改善箇所説明図

項目 1

<左右フロントブレーキディスク固定ボルト>

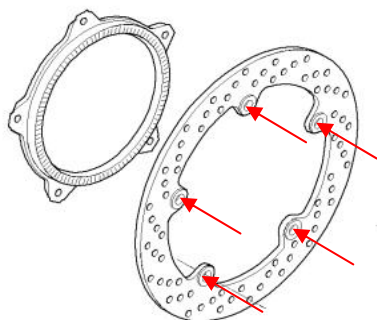
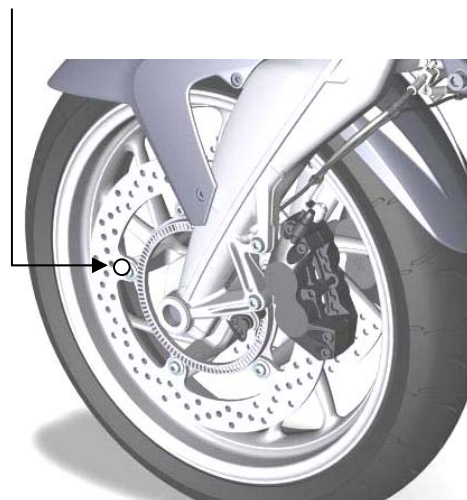
誤品：平頭型ボルト

(M8 × 20 mm)

不具合内容

フロントブレーキディスク固定ボルトに長さの短いボルトを取り付けたものがある。そのため、そのままの状態で使用を続けると、当該ボルトが折損し、最悪の場合、ブレーキディスクが外れ、制動力が低下するおそれがある。

正規品：丸頭型ボルト

(M8 × 25mm)

全車両、当該ボルトを確認し、不適切な場合は正規品と交換する。

左側ブレーキディスク固定ボルト上部へ白ペイントマーク(図示とおりに)

＜ABS ホイール回転センサーの配線の取り回し変更＞

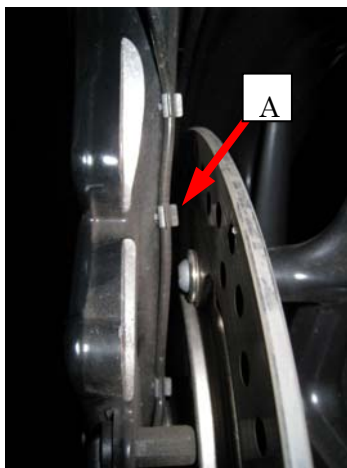
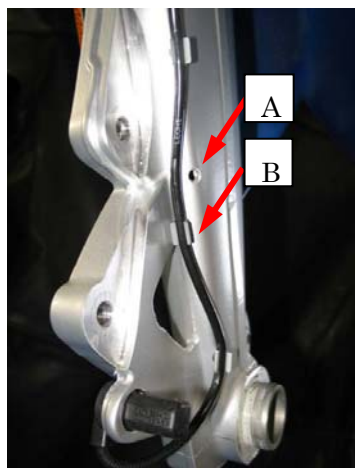
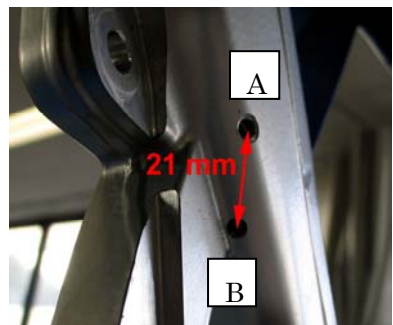
配線修正前

A：修正前の取り付け位置

不具合内容

フロントブレーキディスク固定ボルトとホイール回転センサーの配線との隙間が狭いため、当該配線がフロントブレーキディスク固定ボルト頭部に接触することがある。そのため、そのままの状態で使用を続けると、当該配線が損傷し、ABS警告灯が点灯するおそれがある。

配線修正後

B：修正後の取り付け位置

A と B 間の距離：21mm

全車両、当該配線の取り回しを変更する。

左側フロントホイール回転センサー上部へ白ペイントマーク(図示とおり)
